Tilsynsrapport til offentliggørelse

Virksomhedens navn	I/S VESTFORBRÆNDING, GLOSTRUP
Virksomhedens adresse	GlostrupEjby Mosevej 2192600
CVR nummer	10866111
Virksomhedstype	5.2a Bortskaf/nyttig-Dagreno. > 3 tons/t, forbrænding
Tidspunkt for tilsynet	18.08.2016
Baggrunden for tilsynet	Tilsyn med overholdelse af vilkår i nye miljøgodkendelser og påbud om stikprøvekontrol mv.
Varsling af tilsynet	Tilsyn aftalt den 16. august, som en forlængelse af møde om ny miljøgodkendelse indkaldt af Vestforbrænding.
Deltagere fra virksomheden	Kim Crillesen mfl.
Øvrige deltagere	
Tilsynet udført af	Annemarie Brix og Ulla Seerup, Miljøstyrelsen
Tilsynet omfattede	Tilsyn med vilkår i: Miljøgodkendelse af omlastning af organisk affald og farligt affald, Miljøgodkendelse af ændring af omlastning af genanvendeligt husholdningsaffald, Miljøgodkendelse af udvidet åbningstid, Påbud om stikprøvekontrol og ny positivliste, samt forudsætninger der er lagt til grund for støjrapporten.

3. Omlastning af tørt kildesorteret husholdningsaffald.

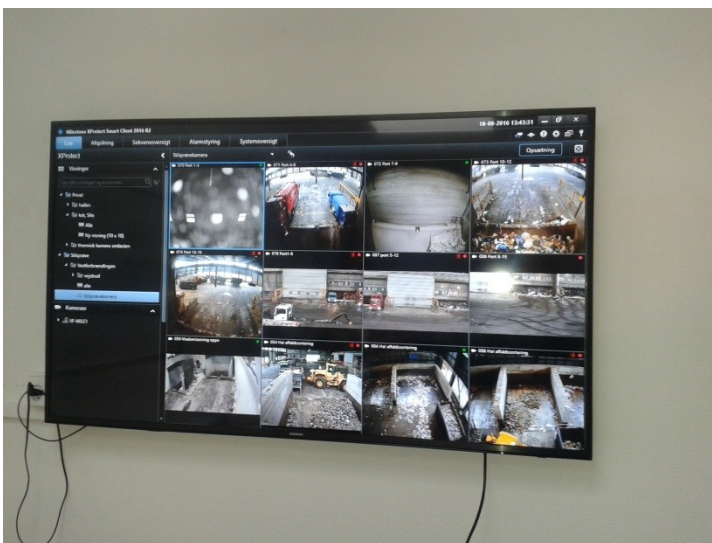
Ændringen af omlasteanlægget er gennemført. De nye båse til opbevaring af det sorterede affald ses i baggrunden og container med omlastet affald ses i forgrunden. (Aftræk fra omlastning af madaffald til siloen og forbrændingsovnen ses lige fremme foroven.)
